CONCERTATION RELATIVE A L'AMENAGEMENT DE LA GARE DE SAINT-DENIS - L'ILE-SAINT-DENIS

AVIS DE L'ASSOCIATION DES USAGERS DES TRANSPORTS FNAUT ILE-DE-FRANCE Octobre 2017

figure 1

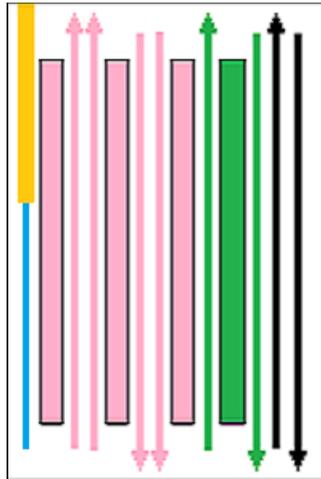
La gare de Saint-Denis est aujourd'hui traversée par 8 voies principales (figure 1) :

- 4 pour la **ligne H (en rose)** sur les figures 1,2 et 3)
- deux pour le **RER D (en vert)** et
- deux **voies rapides** pour les trains sans arrêt, dont les TGV (**en noir**).

Ce plan de voie est complété par une **voie désaffectée (en bleu)** en impasse en surplomb du futur parvis Ouest.

L'AUT / FNAUT Ile-de-France approuve les mesures conservatoires (**réservation d'emprises, en jaune** sur la figure 1) prises pour permettre la construction d'une voie supplémentaire (appelée 5^{ème} voie dans le DOCP, page 57) en prolongeant l'actuelle voie désaffectée en impasse.

Cette voie supplémentaire permettrait, sans modifier l'implantation des quais, de doter le RER D de deux quais spécialisés, un par sens. De plus, elle permettrait de créer soit une voie centrale de rebroussement pour le RER D (figure 2) soit une voie rapide supplémentaire pour les trains sans arrêt (figure 3).
